Carte de GMVA utilisées pour la plannification du SCoT-Localisation de la parcelle AE0021 - Arzon

Anomalie: classification erronée de la géomorphologie du terrain

Positionnement de la projection de GMVA Vs l'indicateur national de l'érosion publié en 2026 par le Céréma

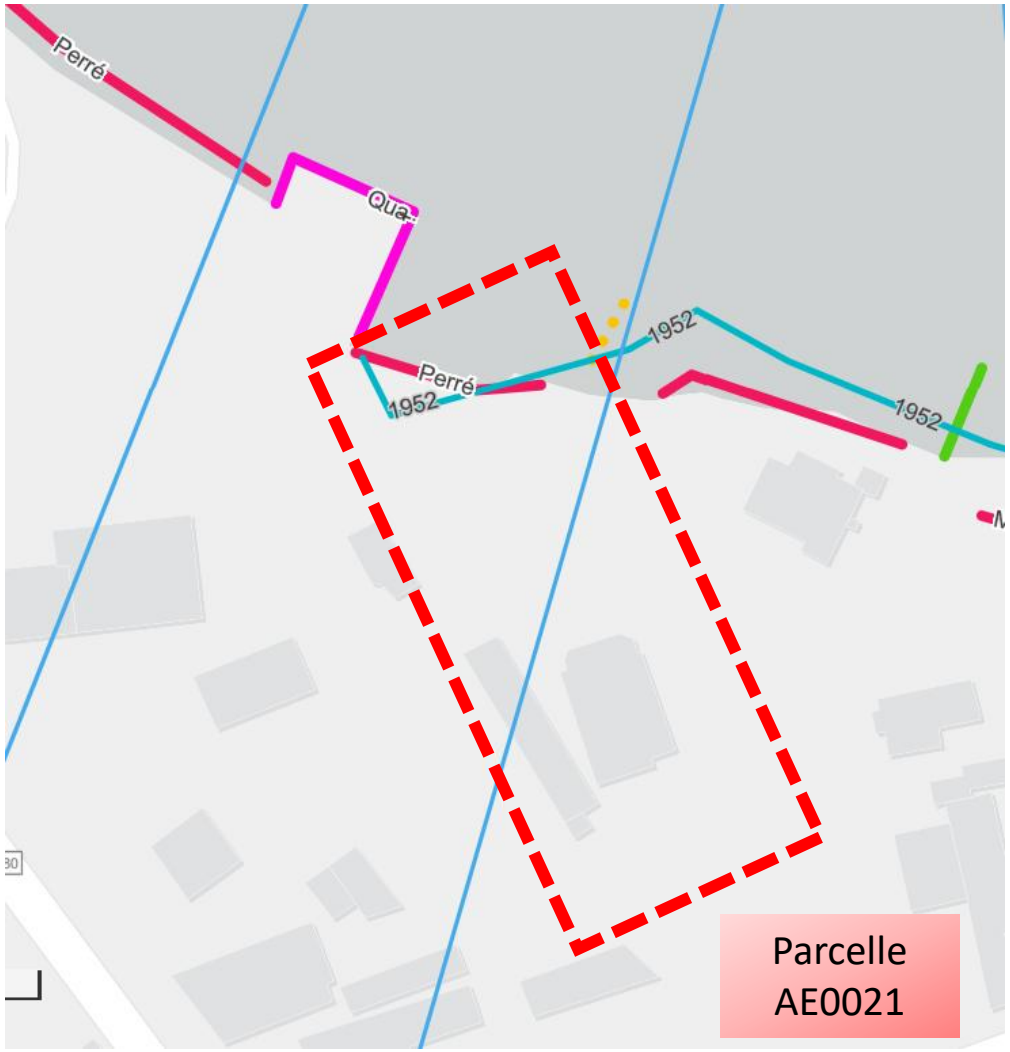
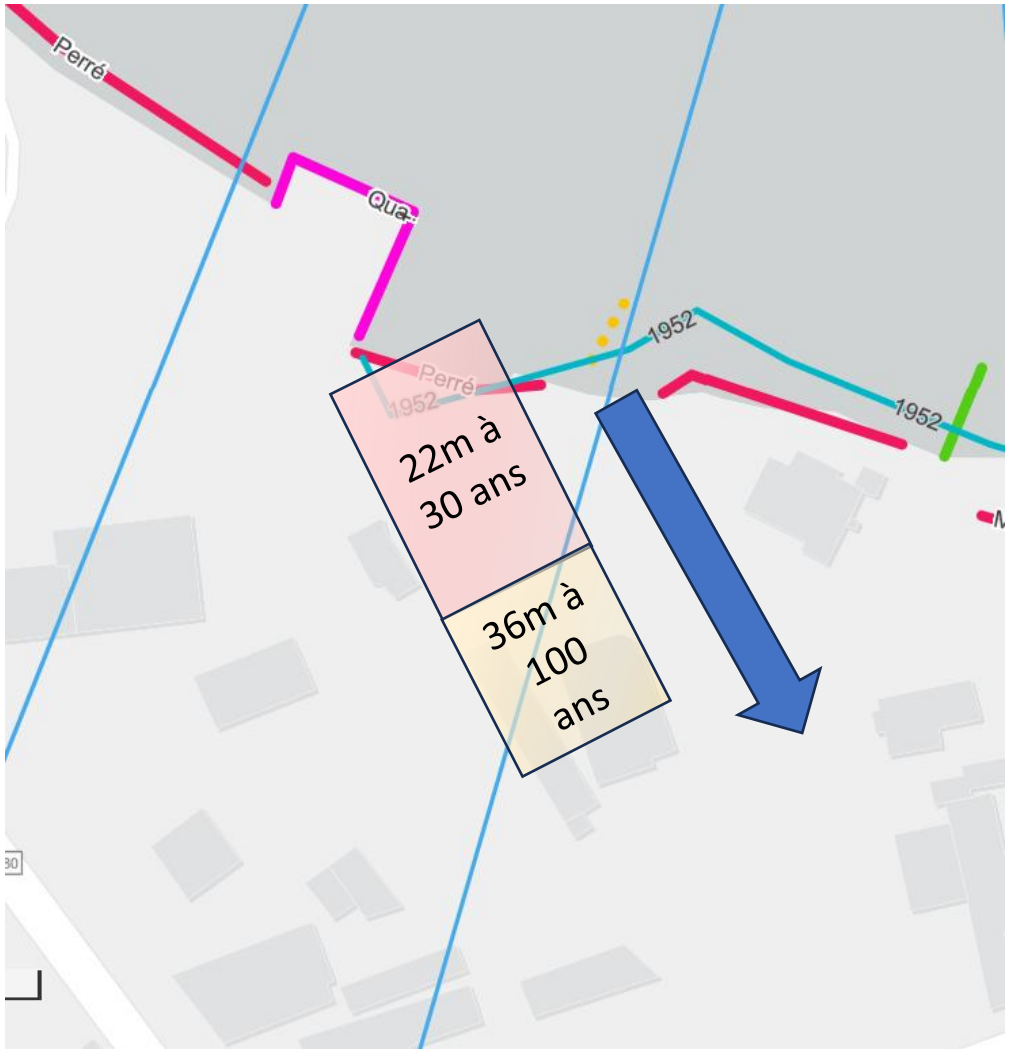
Outre la visualisation très détaillée de l'évolution du trait de côte depuis 1950, le site web propose de la visualiser par périodes : 1950/1975, 1975/2000, 2000/2010, 2010/2020. Depuis 1952 le trait de côte sur le secteur indiqué n'a pas évolué. Les informations du Cerema n'ont pas été prises en compte. L'examen d'un expert sur le terrain aurait permis de confronter les projections à la réalité.

Carte GMVA –SCoT, recul moyen par de près de 22m à horizon 30 ans alors qu'historiquement aucun recul n'a été constaté depuis 1950. Malgré les nombreuses demandes nous n'avons reçu aucune réponse circonstanciée expliquant le détail des hypothèses et du calcul d'un tel recul.

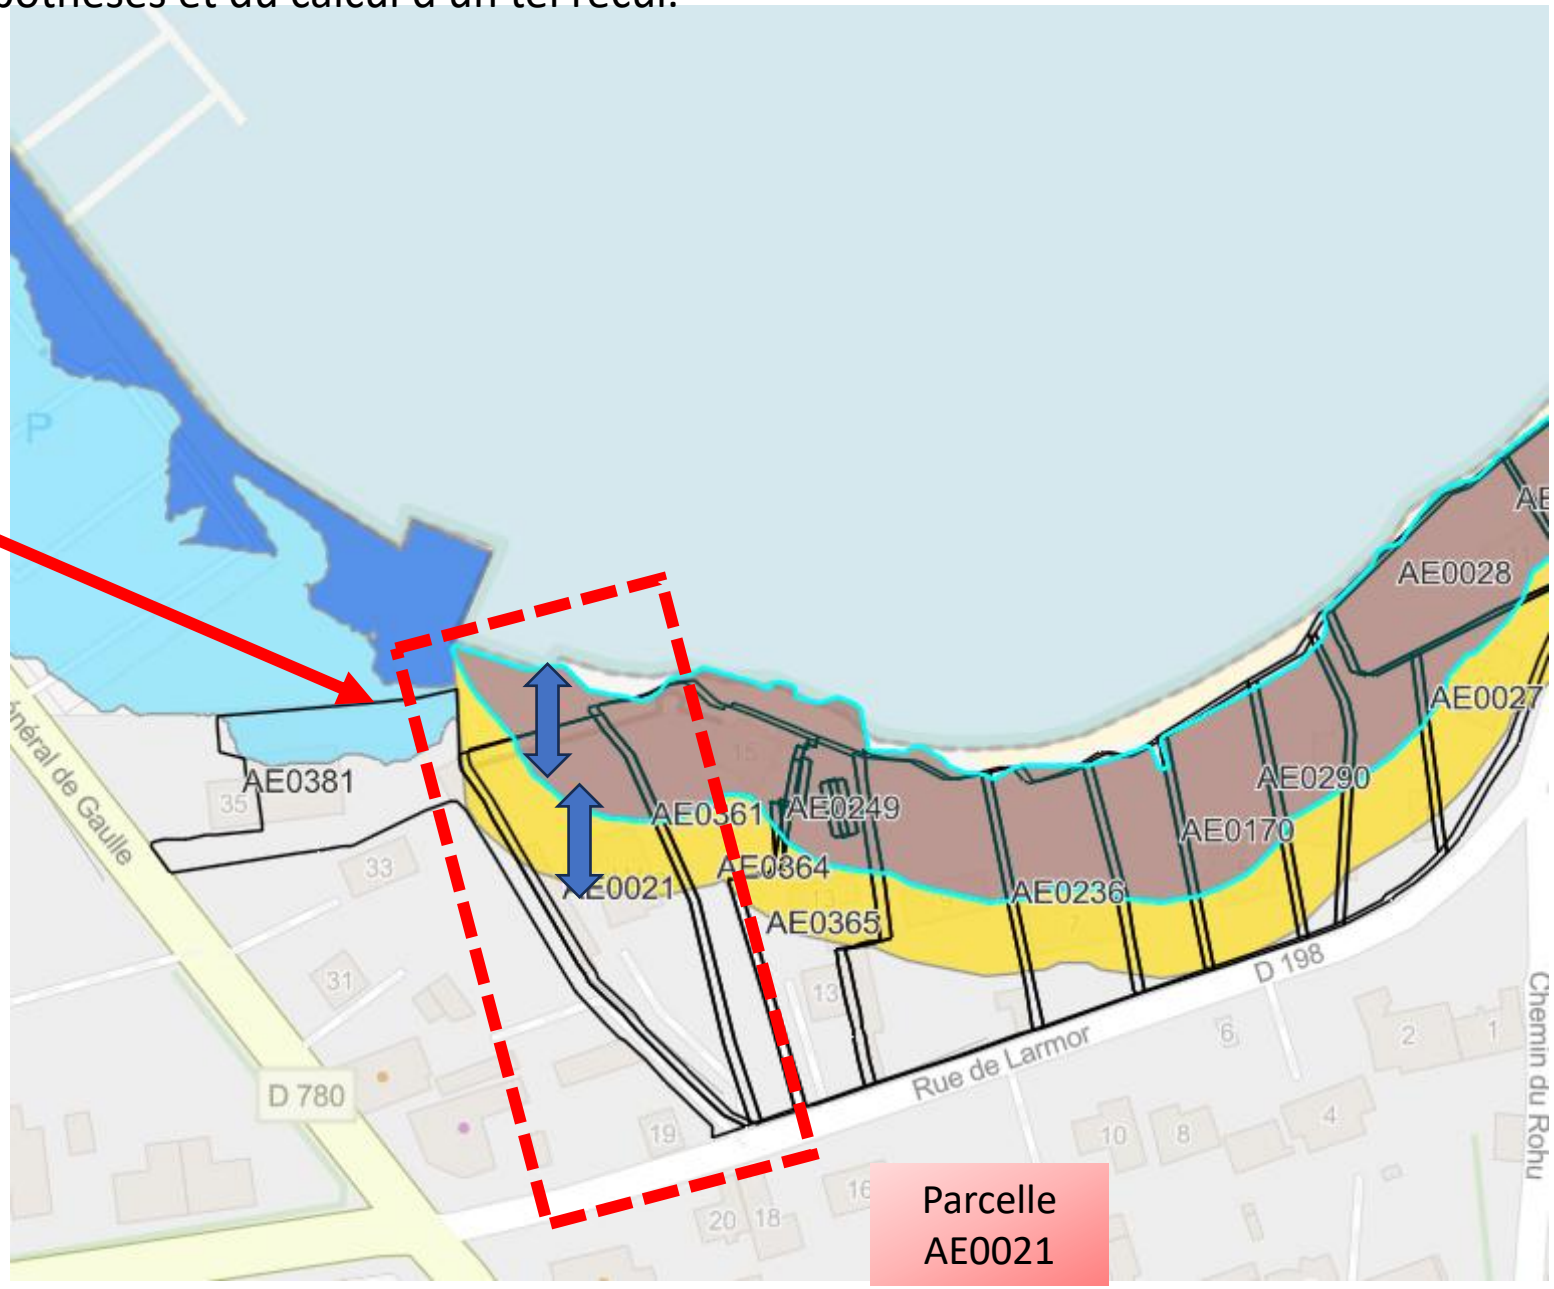
Recul du trait de 22m en 30 ans et 36m à horizon 100 ans

La parcelle AE0021 est positionée sur de la roche dure et est protégée par les infrastructures portuaires, notamment le perré et la petite cale de mise à l'eau
